**REPÚBLICA DE PANAMÁ
MINISTERIO DE AMBIENTE**

RESOLUCIÓN DEIA-IA- 069 - 2024
De 23 de octubre de 2024

Por la cual se aprueba la solicitud de evaluación del Estudio de Impacto Ambiental (EsIA), Categoría II, correspondiente al proyecto: “**PARQUE ECOLÓGICO TERRAVENTURA**”, cuyo promotor es **CORPORACIÓN MIRADOR PANAMÁ, S.A.**

La imagen siguiente señala el radio de 100 metros del nacimiento de la quebrada N° 4, única quebrada que nace dentro del polígono del proyecto.

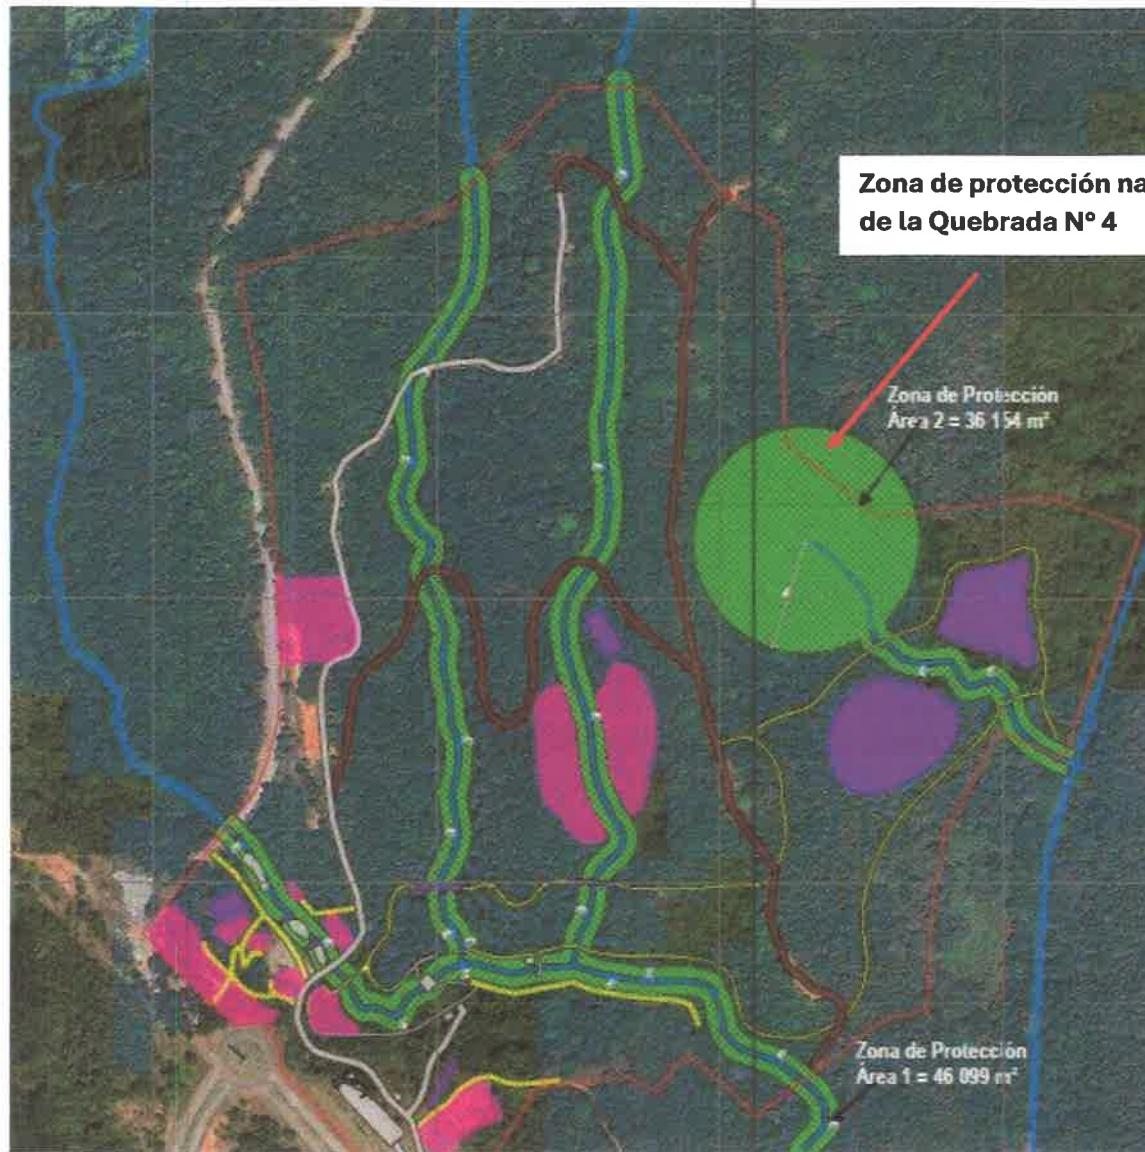
- Nacimiento de la quebrada N° 2 y N° 4, mantienen un radio de protección de 100 metros, en cumplimiento a la Ley N° 1 Forestal, articulo 24, acápite 1 que señala que *“las áreas que bordean los ojos de agua que nacen en los cerros en un radio de cien (100) metros, y de cincuenta (50) metros, si nacen en terrenos planos”*.

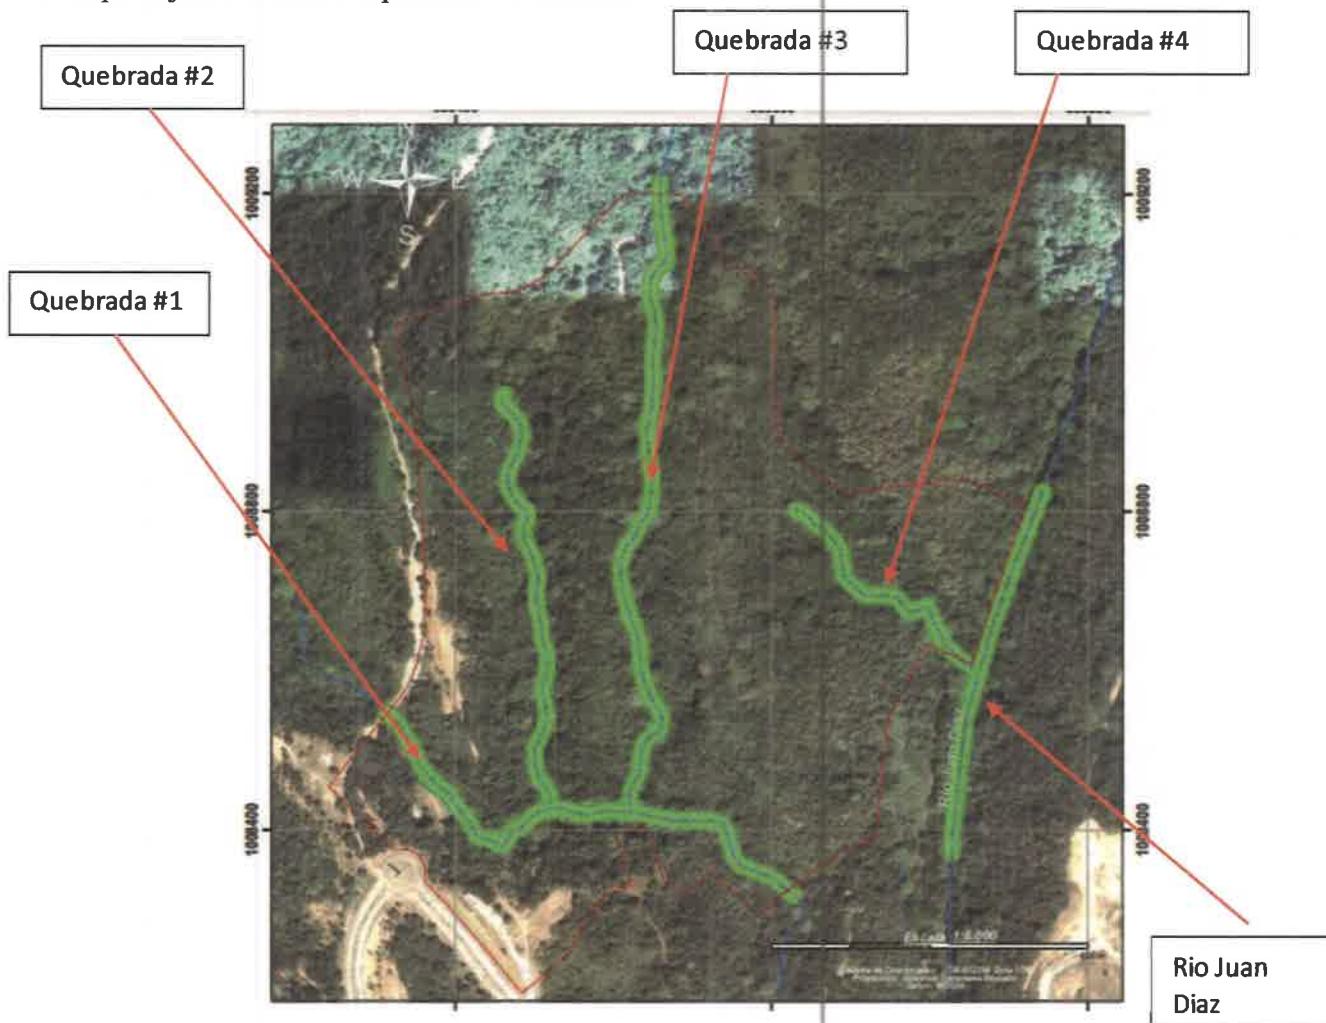
2. La Dirección de Seguridad Hídrica, mediante Informe Técnico No. DSH-034-2023, hace mención de lo indicado en la página 158 del EsIA donde se señala que “*El terreno de forma natural presenta tres (3) quebradas las cuales son efluentes del río Juan Diaz, una de ellas denominada como quebrada #1, Las demás quebradas denominadas como Quebrada #2 y #3, ...*”, En este sentido se solicitan:
- a. *Presentar un plano de la zona de protección de fuentes hídricas dentro del proyecto, según la legislación vigente (Ley No.1 del 3 de febrero de 1994). Por tal razón, se requiere un plano de zonas de protección de tres fuentes hídricas dentro del proyecto y del río Juan Diaz que es colindante con el proyecto. El mismo debe tener escala, coordenadas, distancias de protección y superficie de protección donde se vean los cuerpos hídricos claramente, alineamiento y sus zonas de protección.*

Respuesta: Se adjunta plano en donde se identifican 4 quebradas dentro del polígono del proyecto y el río Juan Diaz. En este plano se señala la zona de protección de cada una de las quebradas, las cuales corresponden a 10 metros de distancia por cada lado y en el caso del Río Juan Diaz, se identifica una zona de protección de 20 metros.
